# 改善箇所説明図

型式 ZX30U-3 呼称 (カタログ名 ZX30U-3)

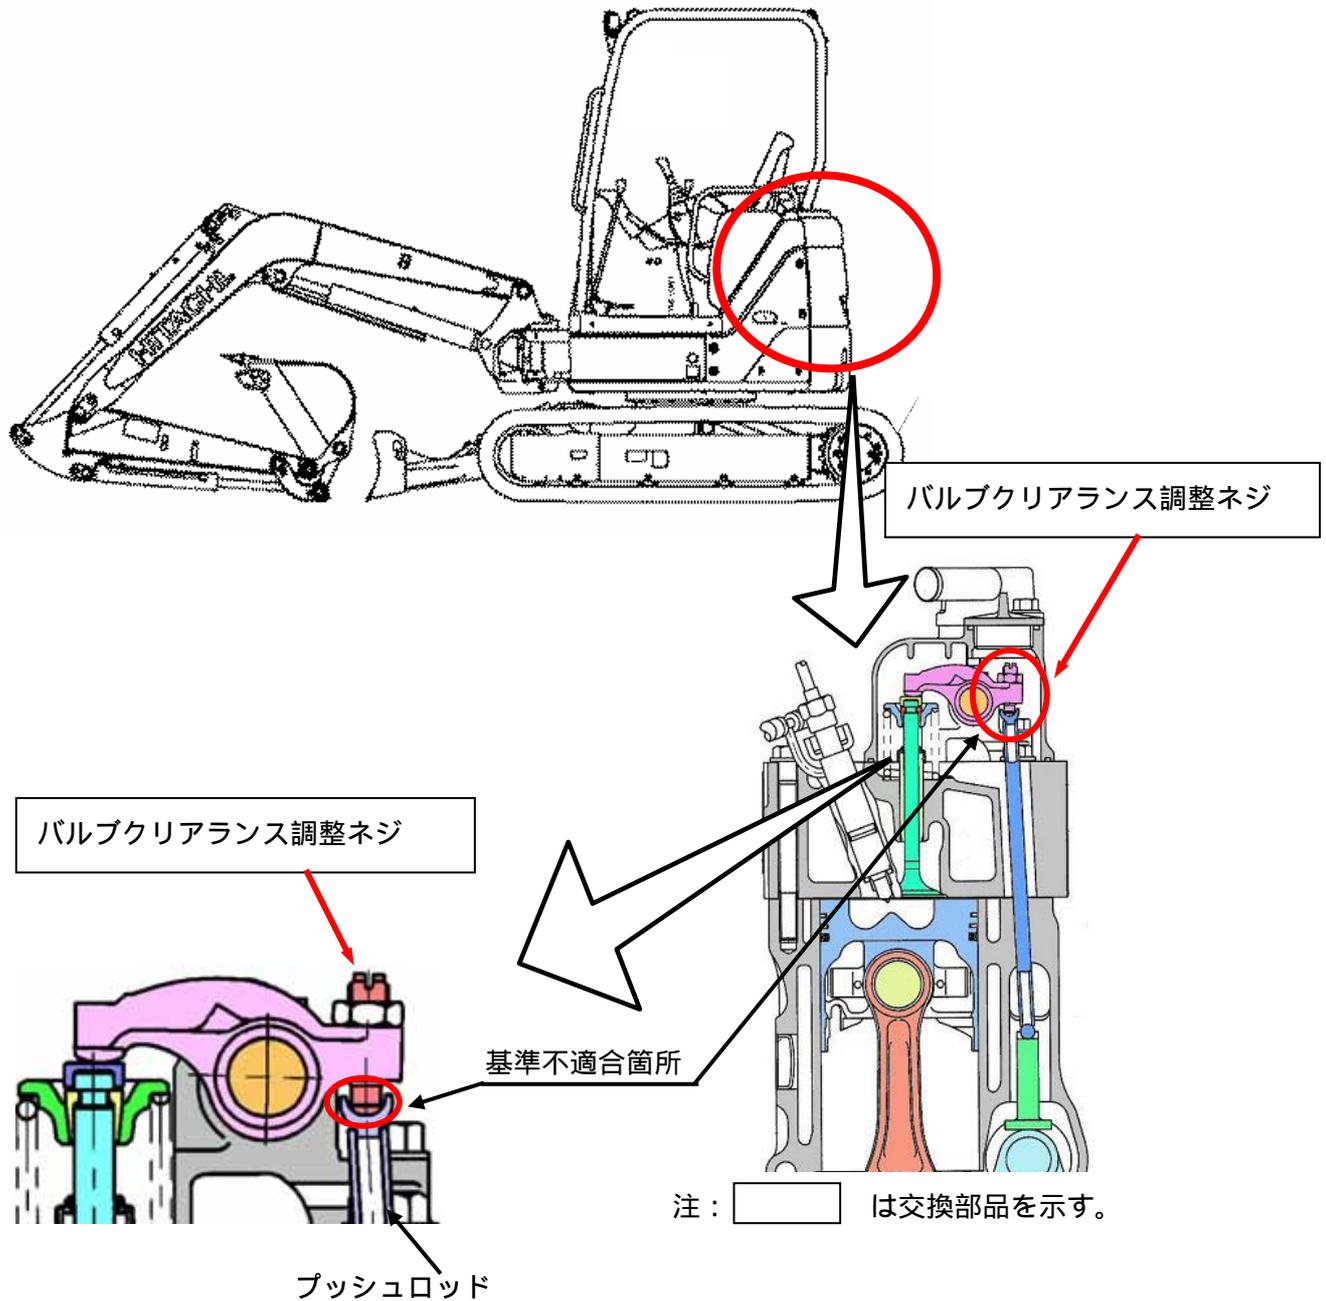
原動機の吸排気バルブのバルブクリアランス調整ネジにおいて、焼き入れ不良品が混入したため、プッシュロッドとの接触面が早期に磨耗するものがある。そのため、そのままの状態で使用を続けると、バルブの開度が不足して正常な燃焼ができず、排出ガスの排出量が基準値を超えるおそれがある。

全車両、バルブクリアランス調整ネジを良品に交換する。

エンジンボンネットにシールを貼付することにより識別する。
